Sprawa nr 38/2007/EZP/AW

Dotyczy: postępowania o udzielenie zamówienia publicznego w trybie przetargu nieograniczonego na „Dostawę trasy przenośników zgrzeblowych na potrzeby Południowego Koncernu Węglowego S.A.”

WYJAŚNIENIE TREŚCI SIWZ

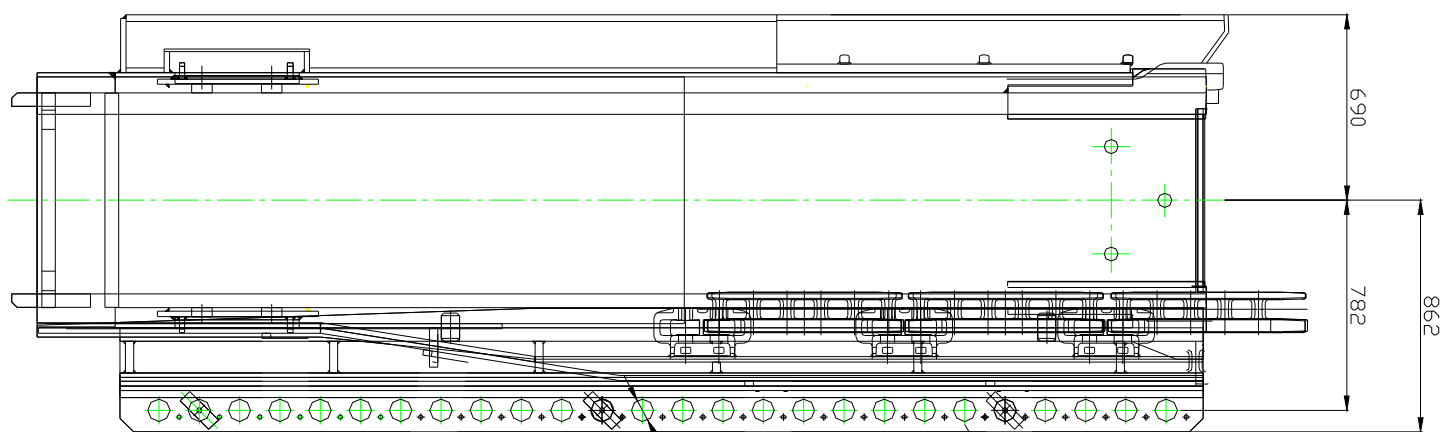
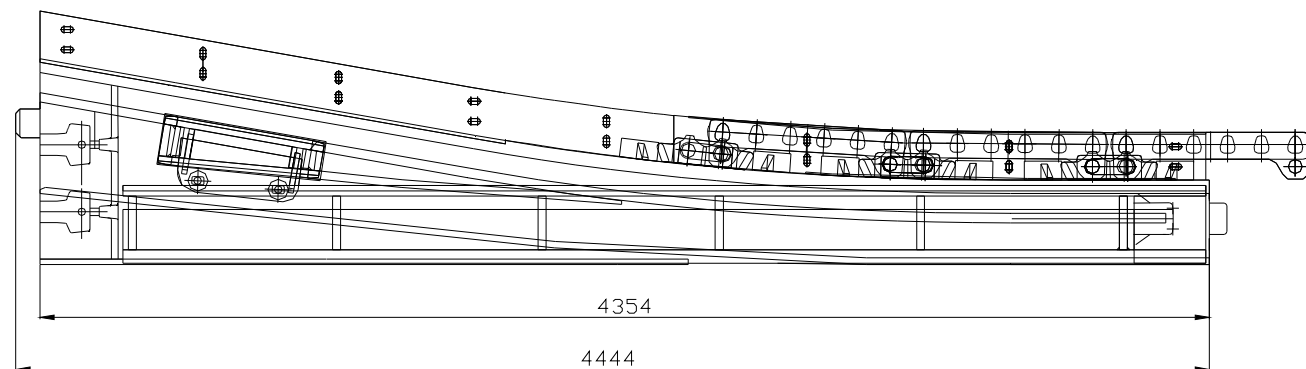
- 1) Dotyczy Zał. Nr 1 do SIWZ „Opis przedmiotu zamówienia” pkt. II ppkt. 1.2 – prosimy o podanie grubości blachy górnej (ślizgowej) i blachy dolnej (zamykającej) występujących w przedmiotowych członach.
Prosimy o przesłanie (udostępnienie) rysunków lub podstawowych wymiarów, rynien dołącznych przedmiotowego przenośnika.

- 1) Grubość blachy górnej (ślizgowej) powinna wynosić 40 mm, natomiast blachy dolnej (zamykającej) 20 mm. Podstawowe wymiary rynny dołącznej napędu wysypowego przedstawia załącznik nr 1 do niniejszego pisma. Rynnę dołączną napędu zwrotnego należy dostarczyć jako rynnę liniową wyposażoną w gniazdowe przyłącza z obu stron.

Belka do podpięcia sekcji nie
wchodzi w skład dostawy
